INSTITUTO DE COMPUTAÇÃO  
UNIVERSIDADE ESTADUAL DE CAMPINAS

Campinas, 18 de setembro de 2009

Anexo uma análise dessa proposta, baseada nas plantas datadas de 24/ago/2009 e divulgadas em 03/set/2009. A conclusão clara dessa análise é que o IC-4a **não vai trazer nenhum benefício substancial** ao Instituto, nem mesmo de imagem. Pelo contrário, só **vai exacerbar nossos problemas crônicos, e torná-los insolúveis**. A mudança do IC-1+2 para o IC-4a só **vai piorar as condições de trabalho** dos docentes e funcionários, e **tornar ainda mais inconveniente a situação dos nossos alunos**.

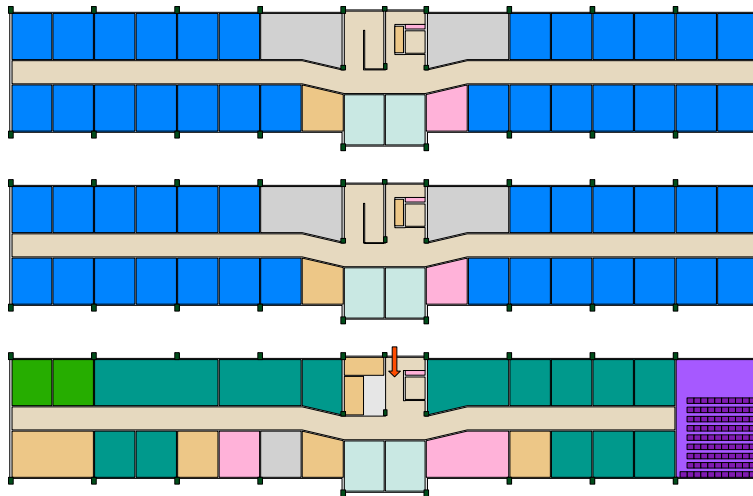
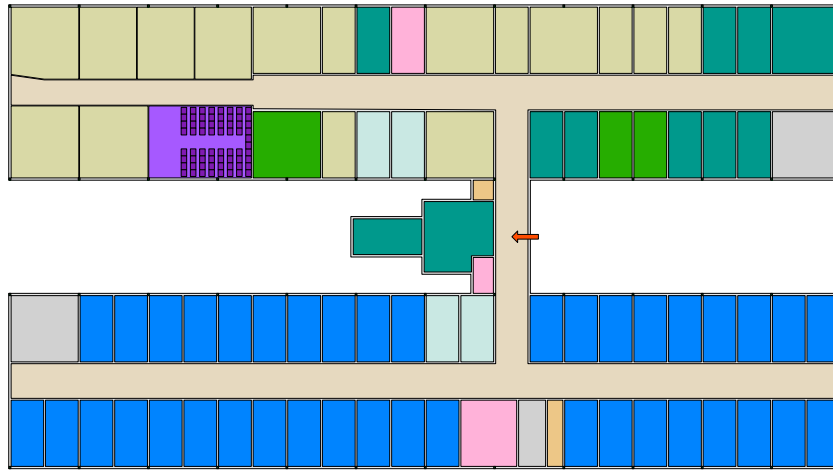
O projeto do IC-4a consiste de um prédio de três andares. Cada andar tem duas alas retangulares, separadas por um bloco central com escadas, elevador, banheiros, e uma passagem entre as duas alas. Embora os vãos internos das alas sejam livres, as colunas externas, vigas, pilares e janelas induzem uma divisão de cada ala em quatro segmentos. As alas tem 10,20 metros de largura (medida interna), e cada segmento tem 7,20 metros de comprimento (meio de parede a meio de parede).

No plano de ocupação apresentado, cada segmento será tipicamente dividido por paredes *drywall* em quatro escritórios e um corredor central de 2 metros de largura. O auditório ocuparia um segmento inteiro.

Figura 1: Plantas do IC-1+2 (no alto) e dos três andares do IC-4a (em baixo), na mesma escala. As cores mais escuras identificam as as funções que seriam transferidas para o IC-4a. O norte fica aproximadamente para cima.

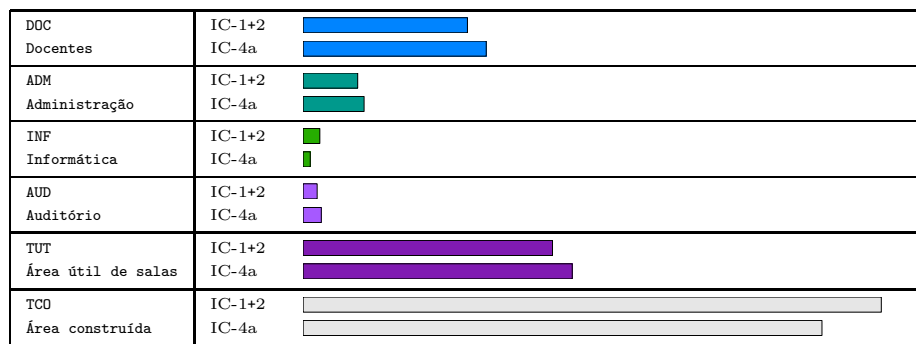
Cada uma das 6 alas do IC-4a tem aproximadamente  $4 \times 7,20 \text{ m} \times 10,20 \text{ m} = 294 \text{ m}^2$ . Os blocos centrais tem aproximadamente  $11,40 \text{ m} \times 7,20 \text{ m} = 82 \text{ m}^2$ . Contando o quarto andar desses blocos (caixas d'água), a área construída total é  $328 + 1764 = 2092 \text{ m}^2$ .

Em comparação, o IC-1+2 consiste de dois pavilhões, cada um com  $15 \times 72 = 1080 \text{ m}^2$ ; o saguão de entrada, com  $3 \times 10 = 30 \text{ m}^2$ ; e o bloco de secretaria e coordenação, com cerca de  $57 \text{ m}^2$ . No total,  $2247 \text{ m}^2$ . Ou seja, **em termos de área construída total, o novo projeto é  $2247 - 2092 = 155 \text{ m}^2$  menor que o IC-1+2.** Veja a figura 1.

Observe-se também que, da área construída total do IC-4a (2092 m<sup>2</sup>), apenas 1382 m<sup>2</sup> serão ocupados pelos escritórios, auditório, e as correspondentes áreas de corredor. O restante da área construída (710 m<sup>2</sup>, ou 34%) serão ocupados por áreas de serviço (banheiros, depósitos, salas de reuniões, servidoras, caixas d'água, etc.) e pelos respectivos corredores e demais áreas de serviço (escadas, elevador, e passagens entre as alas).

A explicação para este paradoxo é que a divisão das pessoas em três andares implica em *overheads* adicionais, como a necessidade de salas de reunião e depósitos de limpeza em cada andar. Em particular, a área alocada para equipamentos de informática (xerox, impressoras e servidoras) terá que ser 21 m<sup>2</sup> maior (+42%) no IC-4a do que no IC-1+2, devido apenas à divisão em três andares.
